Odwołujący: **Netsecure Sp. z o.o.**
KRS 0000254956
Ul. Świętokrzyska 30 /63, 00-116 Warszawa
tel. 533 600 751, e-mail: michal.budzinski@netsecure.pl
Przedstawiciel: Michał Budziński – Prezes zarządu

Zamawiający: **Transportowy Dozór Techniczny**
ul. Puławska 125, 02-707 Warszawa
tel. 22 4 902 902, e-mail: przetargi@tdt.gov.pl
strona internetowa prowadzonego postępowania:
<https://bip.tdt.gov.pl/zamowienia-publiczne/>
<https://bip.tdt.gov.pl/postepowania/1784/>

Przedmiot zamówienia: Postępowanie o udzielenie zamówienia publicznego na dostawę sprzętu sieciowego, numer referencyjny postępowania: ZP 7/2021

ODWOŁANIE

Fot 2 – 2017

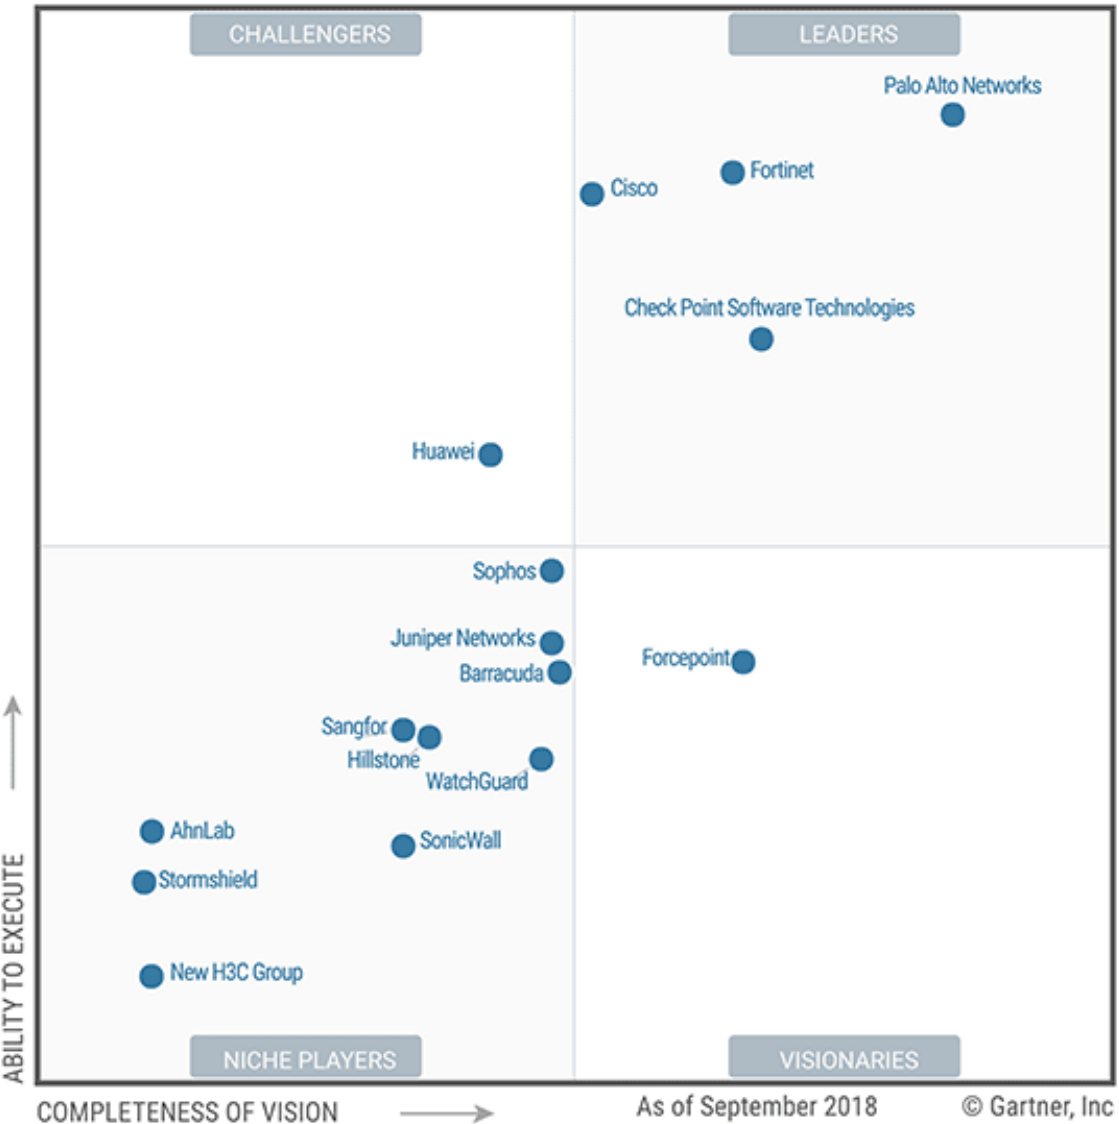
Niezależnie od tego, że wymóg udziału w zestawieniu nie stanowi „cechy dostawy” (zob. art. 99 ust. 2 PZP), lecz cechę producenta, przez co jest nielegalny, to dodatkowo sposób ujęcia wymagania jest taki, że eliminuje z wyścigu o zamówienie większość lub całość konkurencji Palo Alto (przez co narusza sformułowane w art. 16 ust. 1 i 3 zasady konkurencyjności, równości, proporcjonalności). Dzieje się tak dlatego, że Fortinet jest obecny w rynkowych raportach Gartner Magic Quadrant for Enterprise Network Firewalls w części (ćwiartce) Leaders od 4 lat, a Zamawiający wymaga takiej obecności przynajmniej od 5 lat. Zamawiający w sposób sztuczny dokonał wykluczenia Fortinet z możliwości ubiegania się o zamówienia. Nie ma racjonalnych podstaw, aby różnicować sytuację producentów, którzy zaistnieli w rankingu w ostatnich 4 lub 5 latach. Szczególnie, jeśli cykl życia zamawianego produktu to 3 lata (po tym terminie, z uwagi na brak wsparcia, dostarczane urządzenia są bezużyteczne). Odwołujący prezentuje część „Leaders” raportu od lat 2016 dla zobrazowania, dlaczego działanie Zamawiającego jest sprzeczne z prawem:

Jak widać, powyższym dość prostym zabiegiem, Zamawiający ograniczył rynek kilkunastu wiodących rozwiązań technologicznych do dwóch (a tak naprawdę do jednego). Równie dobrze mógłby zastrzec, że będzie brać pod uwagę oferty wyłącznie z prawego górnego rogu prawego górnego pola. Podział byłby wówczas równie arbitralny i równie absurdalny.

- III. W związku z powyższym, wnoszę o uwzględnienie odwołania i nakazanie Zamawiającemu modyfikacji SWZ poprzez:
1. usunięcie z pkt III.1.2 OPZ wymogu, aby „producent oferowanego rozwiązania był obecny w rynkowych raportach Gartner Magic Quadrant for Enterprise Network Firewalls w części (ćwiartce) Leaders przynajmniej od 5 lat”, względnie – o usunięcie znacznika czasu lub nakazanie określenia go na poziomie 4 lat;

Fot. 7 Zrzut widoku konsoli FortiGate pokazujący możliwość konfiguracji NAT jak i polityk bezpieczeństwa w ramach jednej grupy polityk

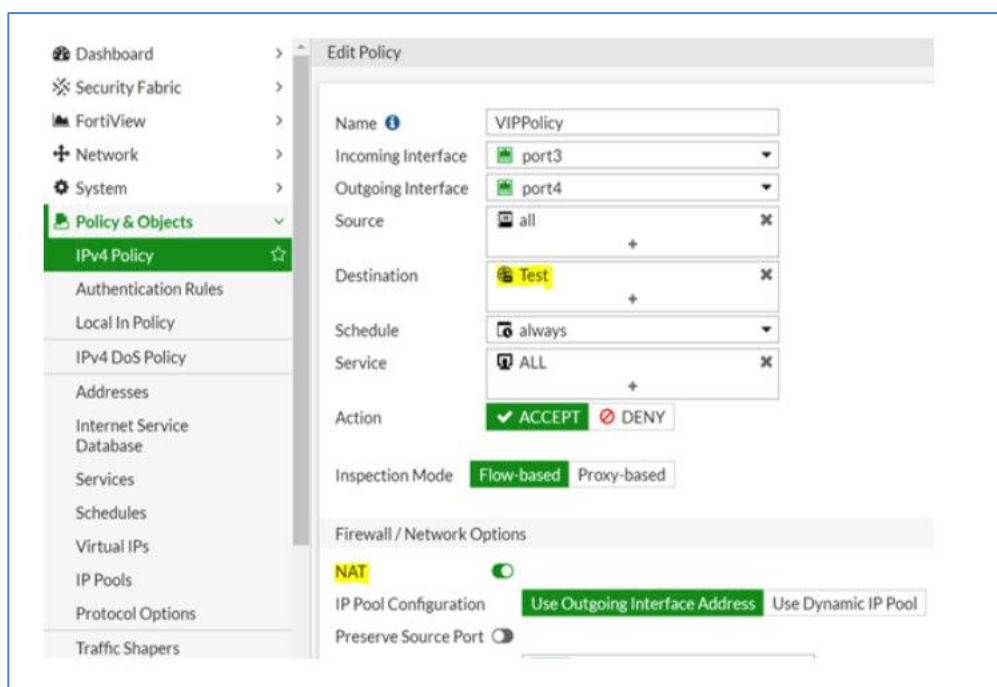
raportów musi być dostępny w formatach co najmniej PDF, CSV i XML. Na urządzeniu musi być również dostępne tworzenie raportów o aktywności wybranego użytkownika lub grupy użytkowników na przestrzeni wskazanego okresu czasu				
Urządzenia firewall muszą posiadać osobny zestaw polityk definiujący reguły translacji adresów NAT rozdzielny od polityk bezpieczeństwa	III.1.27 OPZ	Tak	W kształcie opisanym przez Zamawiającego – nie (ponieważ dotyczy to faktycznie wyglądu interfejsu)	Każdy wiodący producent firewalli umożliwia konfigurację reguł NAT jak i polityk bezpieczeństwa gdyż jest to podstawowa funkcjonalność tych urządzeń. Każdy producent ma również własną logikę budowania tych polityk – np. Fortigate umożliwia dostęp do tych funkcji z jednego miejsca (patrz załączony zrzut z konsoli zarządzającej FortiGate – Fotografia 7 poniżej tabeli) co należy traktować raczej jako udogodnienie niż wadę. Nie znajdujemy żadnego uzasadnienia dla takiego czy innego wizualnego rozkładu funkcji w konsoli zarządzającej.

- f. III.1.27 OPZ – w zakresie wymagania: „Urządzenia firewall muszą posiadać osobny zestaw polityk definiujący reguły translacji adresów NAT rozdzielny od polityk bezpieczeństwa” – Wykonawca wskazuje, że równoważnym rozwiązaniem jest np. firewall posiadający funkcjonalność tworzenia polityk bezpieczeństwa oraz reguł translacji adresów NAT.
